AUTOSTRADA REGIONALE CISPADANA DAL CASELLO DI REGGIOLO-ROLO SULLA A22 AL CASELLO DI FERRARA SUD SULLA A13

PROGETTO DEFINITIVO

RELAZIONE DI OTTEMPERANZA AI PARERI DELLA CONFERENZA DEI SERVIZI PRELIMINARE

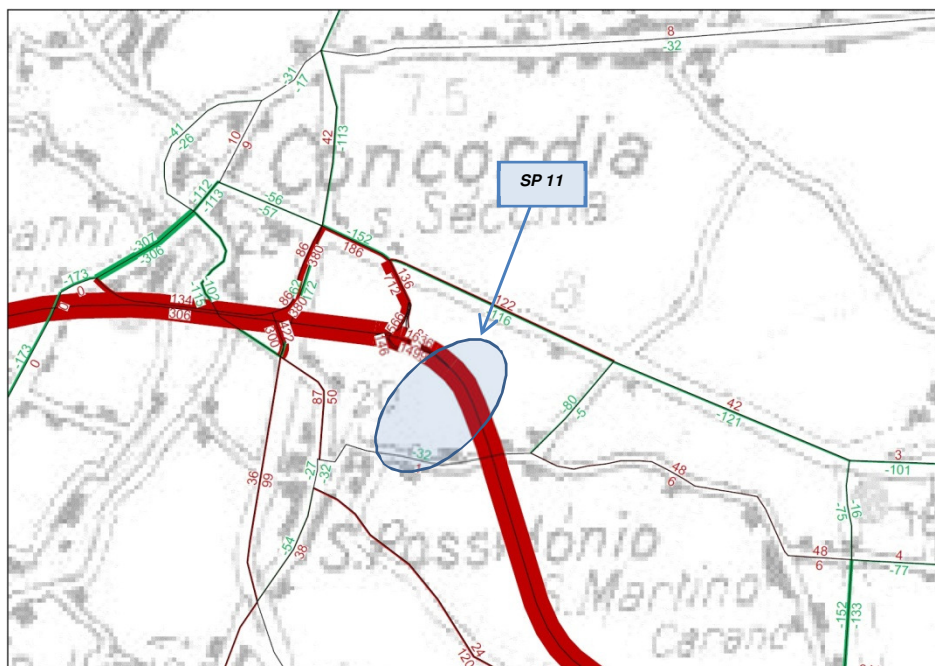
ID Parere	Tema	Ente	Provincia	Comune
51.3	Progettazione stradale	Provincia di Modena	Modena	--
<u>WBS coinvolte</u>	--			
<p><u>Testo del Parere:</u></p> <p>Per quanto riguarda gli effetti sulla S.P. 11, diramazione per Mirandola, la Provincia oltre a quanto illustrato nel documento a cura dell'Unione dei Comuni Modenesi dell'Area Nord e del Comune di Novi, che condivide, ha espresso la richiesta che il progetto debba ricomprendere l'adeguamento del tratto che si sviluppa per circa 500 mt a nord della prevista rotatoria all'intersezione con via S. Martin Carano (dal km 2+600 ca. al km. 3+100 ca.), in quanto ritenuto pesantemente inadeguato a supportare il traffico che su di esso transiterà per effetto del richiamo costituito dal casello autostradale di S. Possidonio.</p>				
<p><u>Risposta del Presidente della CDS Preliminare:</u></p> <p>In relazione a tale richiesta il Presidente fa presente che per le medesime ragioni sopra indicate l'intervento proposto non può essere oggetto della Conferenza dei Servizi. Il Presidente rimanda quindi alla redazione di un aggiornato studio di traffico, da effettuarsi in sede di predisposizione dello Studio di impatto ambientale (SIA), ogni valutazione relativa alle eventuali ricadute di traffico sulle strade esistenti.</p>

<p><u>Relazione di ottemperanza:</u></p> <p>Per capire l'impatto della realizzazione dell'Autostrada Regionale Cispadana sulla S.P. 11 a nord della prevista rotatoria all'intersezione con Via San Martin Carano sono stati analizzati gli scenari programmatici e progettuali al 2017 e al 2030.</p> <p>Per scenari programmatici si intendono quelli che ipotizzano la realizzazione di tutte le opere stradali previste sulla rete, tranne l'Autostrada Regionale Cispadana e la viabilità di adduzione e collegamento ad essa; gli scenari progettuali includono invece anche la realizzazione di tali opere come previsto nel Progetto Definitivo.</p> <p>Dalle analisi effettuate, sia per l'anno 2017, che per il 2030, risulta che l'inserimento della Cispadana comporta una diminuzione dei flussi sulla tratta in esame, in quanto i veicoli che utilizzano il casello di Concordia – San Possidonio per la maggior parte provengono o sono diretti verso l'abitato di Concordia o verso Mirandola attraverso la SP 8 e non interessano quindi la SP 11.</p> <p>La figura seguente mostra la rete differenza tra la simulazione dello scenario progettuale (con Cispadana) e la simulazione dello scenario programmatico (senza Cispadana), relativamente all'anno 2030.</p> <p>In rosso sono evidenziati gli archi in cui vi è un aumento del flussi con l'introduzione della nuova infrastruttura autostradale; in verde, al contrario, sono evidenziati gli archi in cui si osserva una diminuzione. Si nota come sulla tratta in esame i flussi diminuiscono di 80 veicoli in direzione sud e poche unità in direzione nord nell'ora di punta del mattino.</p>

Rete differenza 2030 con Cispadana – 2030 senza Cispadana, zoom sulla Provincia di Modena

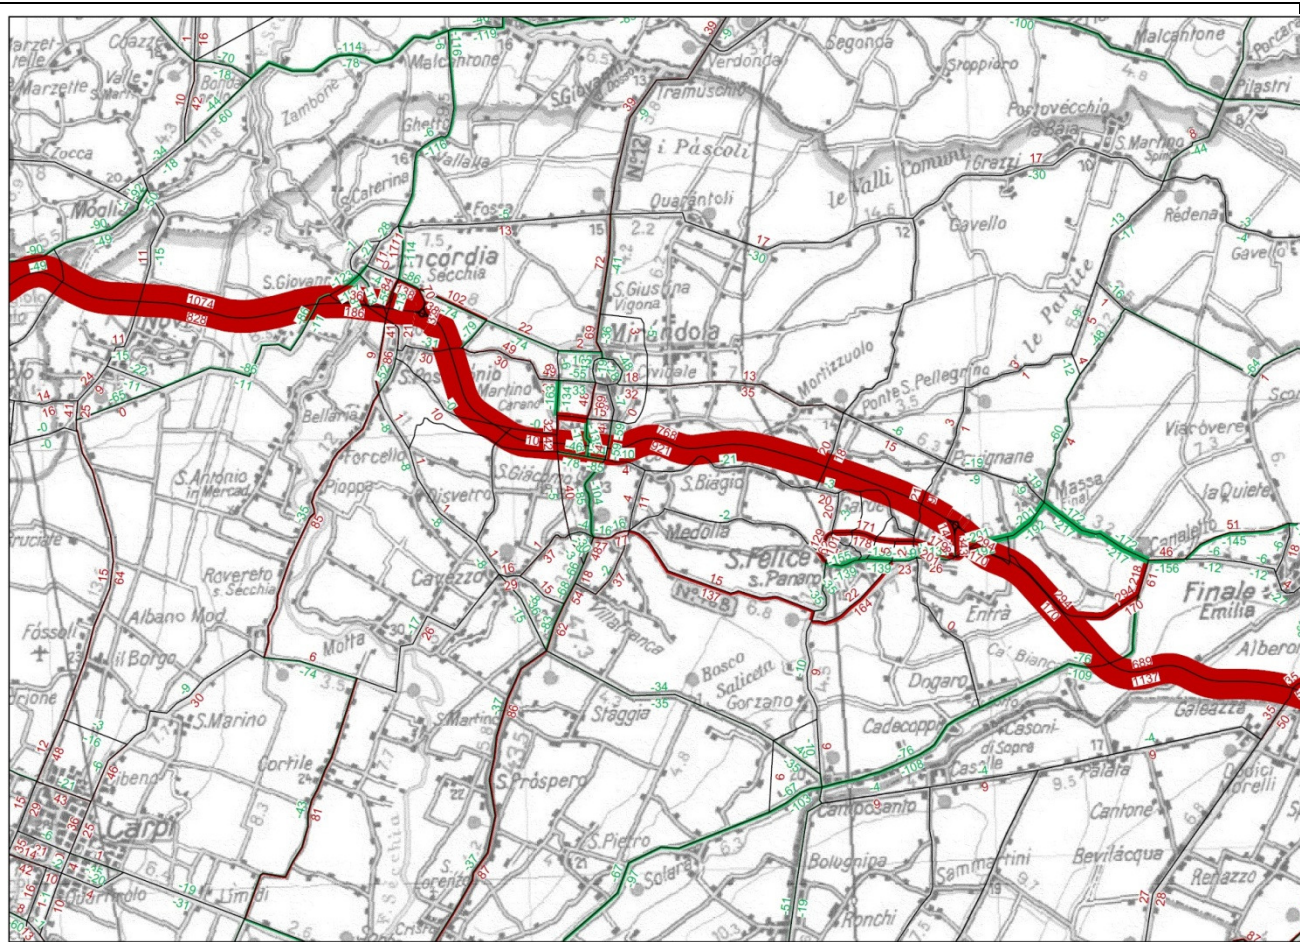
ID Parere	Tema	Ente	Provincia	Comune
51.8	Traffico	Provincia di Modena	Modena	--
<u>WBS coinvolte</u>		--		
<u>Testo del Parere:</u>				
<p>La Provincia ha precisato che la complessiva disamina del progetto autostradale nel suo assetto definitivo non potrà prescindere da una capillare valutazione previsionale dei flussi di traffico. La documentazione facente parte del progetto preliminare dell'opera, come pure l'integrazione presentata nel mese di aprile attiene ad un livello di approfondimento che non si ritiene possa consentire una valutazione esaustiva e definitiva in merito alla reale capacità della rete stradale ordinaria di sostenere i futuri flussi di traffico generati dall'Autostrada Cispadana. La Provincia ha rimandato pertanto tale valutazione all'esame di un'analisi che raggiunga un livello di approfondimento commisurato a quello del progetto definitivo dell'opera e, in particolare, significativo ai fini della predisposizione dello studio di inserimento ambientale finalizzato all'espletamento della Valutazione d'Impatto Ambientale, in modo da valutare in maniera più attendibile i flussi in aumento sulla rete stradale esistente e stabilire se essa dispone della dovuta capacità, ovvero se si rendono necessari interventi di potenziamento.</p>

<u>Risposta del Presidente della CDS Preliminare:</u>				
<p>Il Presidente rimanda alla redazione di un aggiornato studio di traffico, da effettuarsi in sede di predisposizione dello Studio di impatto ambientale (SIA), ogni valutazione relativa alle eventuali ricadute di traffico sulle arterie stradali dell'area di intervento.</p>				
<u>Relazione di ottemperanza:</u>				
<p>Per capire l'impatto della realizzazione dell'Autostrada Regionale Cispadana sulla rete stradale attuale sono stati analizzati gli scenari programmatici e progettuali al 2017 e al 2030.</p> <p>Per scenari programmatici si intendono quelli che ipotizzano la realizzazione di tutte le opere stradali previste sulla rete, tranne l'Autostrada Regionale Cispadana e la viabilità di adduzione e collegamento ad essa; gli scenari progettuali includono invece anche la realizzazione di tali opere come previsto nel Progetto Definitivo.</p> <p>Le seguenti figure mostrano le reti differenza tra le simulazioni, rispettivamente nel 2017 e nel 2030, degli scenari programmatico e progettuale.</p> <p>Queste figure sono utili per comprendere l'effetto che, a parità di domanda (quindi a parità di spostamenti effettuati nell'ora di punta), comporterà la realizzazione della Cispadana. Gli archi evidenziati con barre rosse vedono un incremento dei flussi (ovviamente spicca la Cispadana e la viabilità complementare), mentre il colore verde identifica le tratte stradali caratterizzate da una diminuzione dei flussi dovuti all'effetto drenante della nuova autostrada.</p>
